Oggetto: Autostrada Regionale Cispadana:

Procedura di Valutazione di Impatto Ambientale (V.I.A.) sul progetto di costruzione dell'Autostrada Regionale Cispadana: presentazione osservazioni.

PROCEDURA DI VALUTAZIONE DI IMPATTO AMBIENTALE

**Oggetto: Regione Emilia-Romagna, Autostrada Regionale Cispadana
Procedura di Valutazione di Impatto Ambientale**

Esempio 1: Comune di Medolla

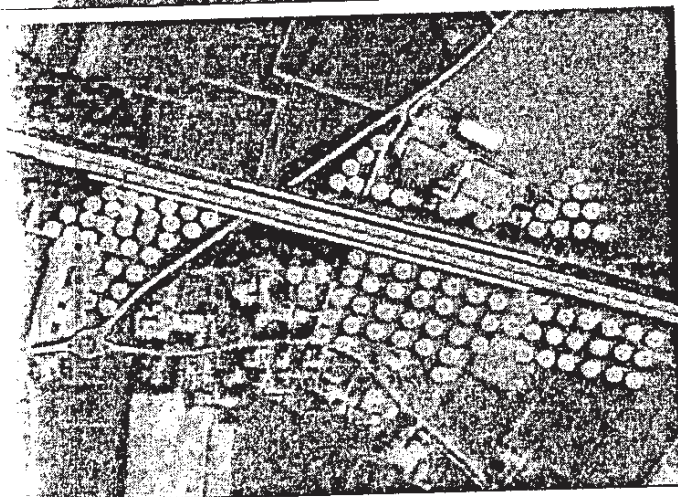
- non sono state valutate le richieste espresse in conferenza preliminare relativamente ad opere di mitigazione a sud dell'autostrada per gli insediamenti di via Camurana a Medolla (cfr All. 1)

Esempio 2: Comune di San Felice s/Panaro

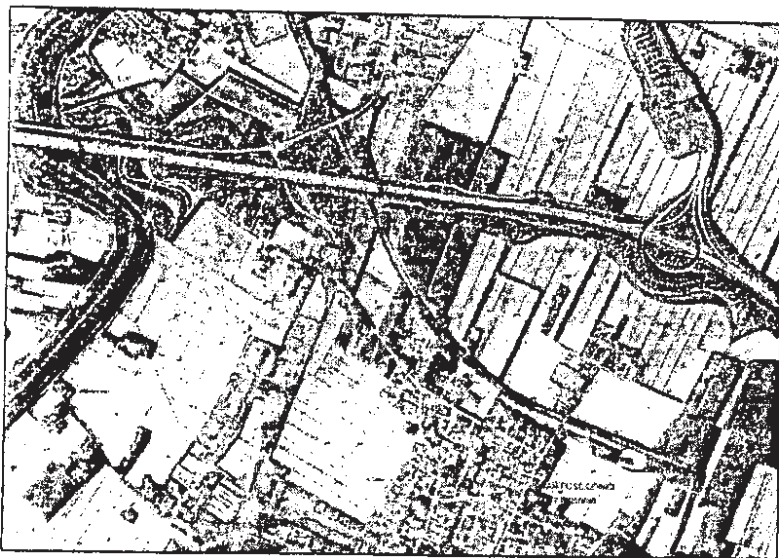
- non sono state valutate le richieste espresse in conferenza preliminare relativamente ad opere di mitigazione a sud dell'autostrada per gli insediamenti di via Villa Gardè in comune di San Felice sul Panaro né per l'azienda agricola a nord, nella stessa località (cfr All. 1) che meritano sia un approfondimento particolare considerata la prossimità dell'abitato al tracciato autostradale, sia la previsione di cortine arboreo/arbustive più significative ed articolate di quanto non previsto negli elaborati di progetto

Esempio 3: Comune di San Possidonio

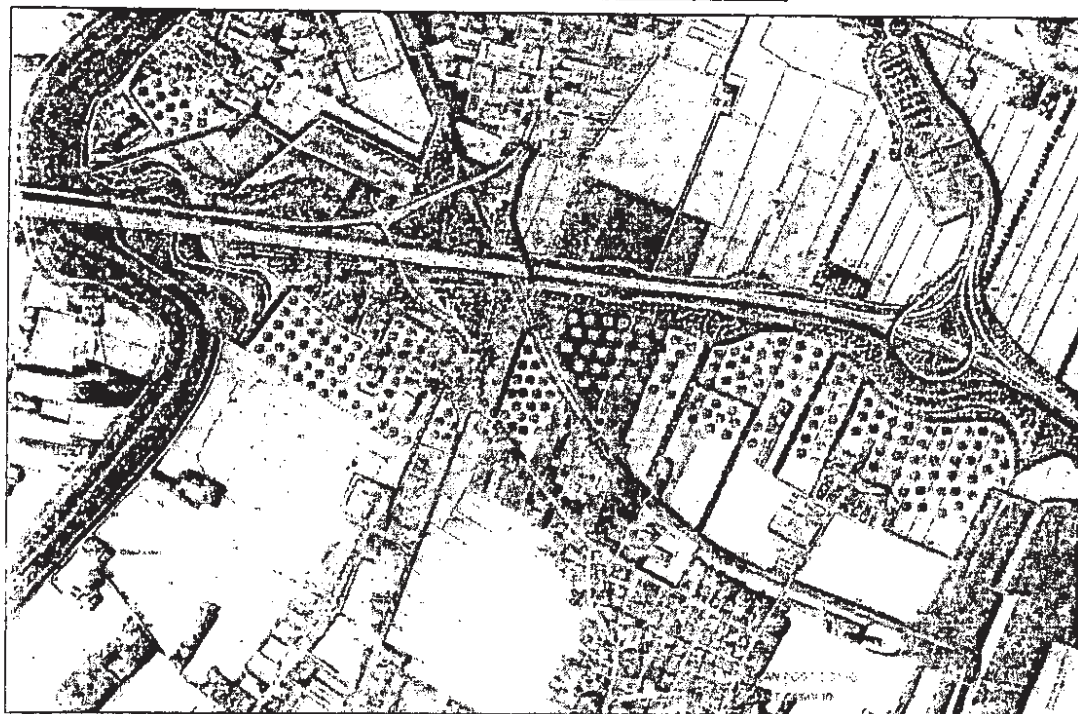
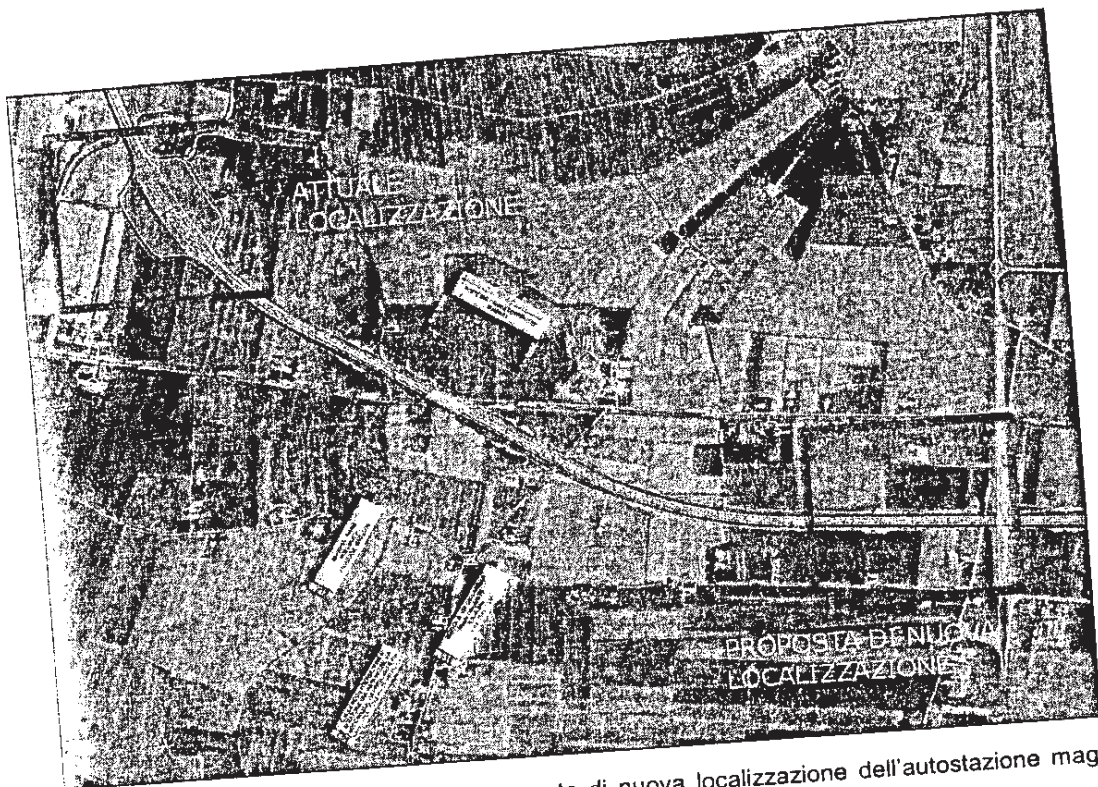
- non è stato valutato il tema delle mitigazioni alla parte nord dell'abitato di San Possidonio (estensione del Parco di Concordia, cfr All. 1)
- non è stato valutato il tema dell'impatto del tratto stradale di raccordo con la tangenziale nord, in comune di San Felice sul Panaro, nei confronti del nuovo polo scolastico, la cui mi-

A questo proposito il Comune di San Possidonio aveva avanzato la richiesta di interventi di mitigazione con imboschimento/riforestazione sul lato sud dell'autostrada, a protezione dell'abitato e in particolare delle aree di sviluppo a nord-est (dove sono previsti un polo scolastico e un polo sportivo), la cui attuazione è oggi accelerata dalle necessità conseguenti ai recenti eventi sismici. **SI OSSERVA CHE TALI INTERVENTI NON SONO PREVISTI** (si veda Allegato 1, esempio n. 3)

Esempio 4: comune di Mirandola: proposta di nuova localizzazione dell'autostazione maggiormente rispondente ai valori e alle esigenze del territorio.

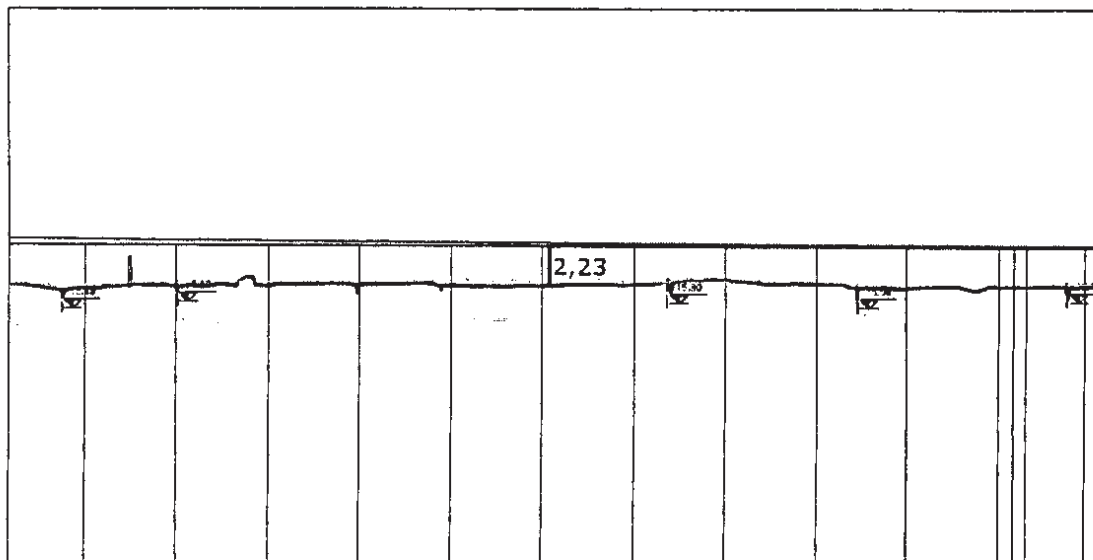
A PROPOSITO DELL'AUTOSTAZIONE DI MIRANDOLA SI OSSERVA CHE IL COMUNE HA RICHIESTO IL SUO SPOSTAMENTO A SUD, in aree prossime agli insediamenti produttivi esistenti, allo scopo di mitigare gli impatti delle costruzioni sul territorio agricolo e di favorire lo sviluppo delle attività complementari all'autostazione. **SI OSSERVA CHE L'ALTERNATIVA NON È STATA ESAMINATA** né sono stati valutati gli impatti comparando gli effetti delle due ipotesi localizzative (si veda Allegato 1, esempio, 4).

Comune di Novi di Modena: ad est del Caseificio

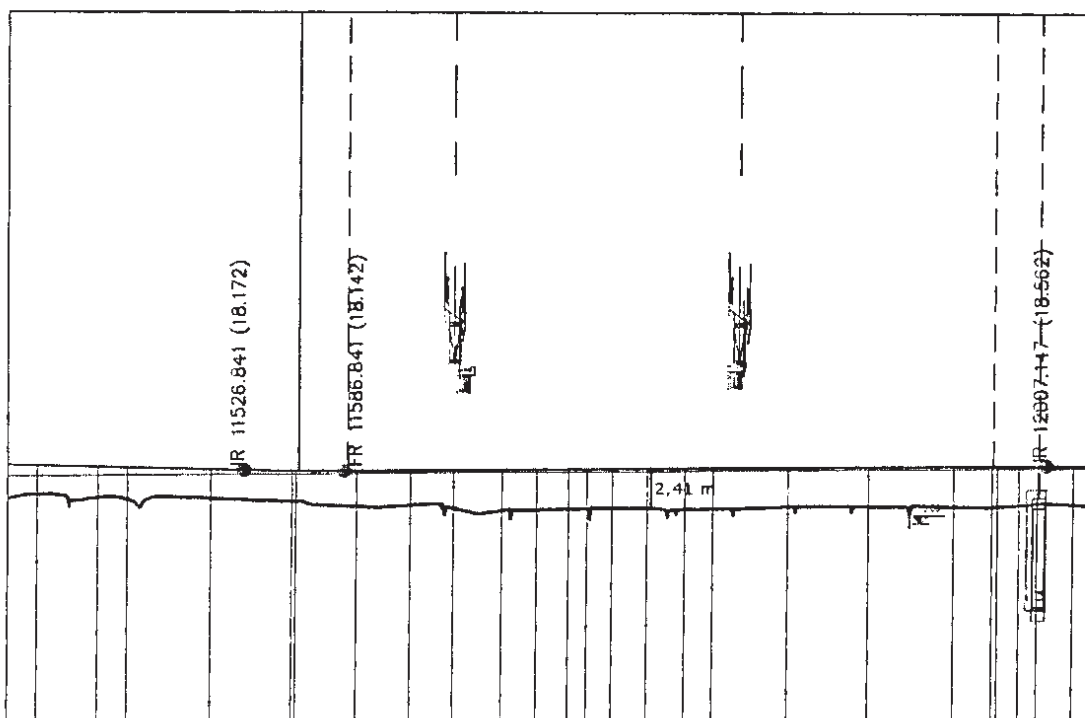
Dall'esame degli elaborati relativi ai profili longitudinali con raffronto progetto preliminare e progetto definitivo (serie di elaborati 0921_PD_0_000_OCS00_0_SD_F5) si può rilevare che si tratta di riduzioni dell'ordine di 30-40 cm. (vedi Allegato 2) che appaiono poco significative come risposta alle richieste avanzate in sede di conferenza preliminare. Inoltre, la variazione del sistema di raccolta delle acque con eliminazione del collettore posto all'interno del rilevato (indicata in sede preliminare come motivo dell'altezza del rilevato stesso) avrebbe potuto, a parere degli osservanti, portare a riduzioni più significative delle altezze.

SI CHIEDE PERTANTO DI EFFETTUARE ULTERIORI APPROFONDIMENTI DEL PROGETTO TENDENTI A RIDURRE IN MODO SIGNIFICATIVO L'ALTEZZA DEL RILEVATO.
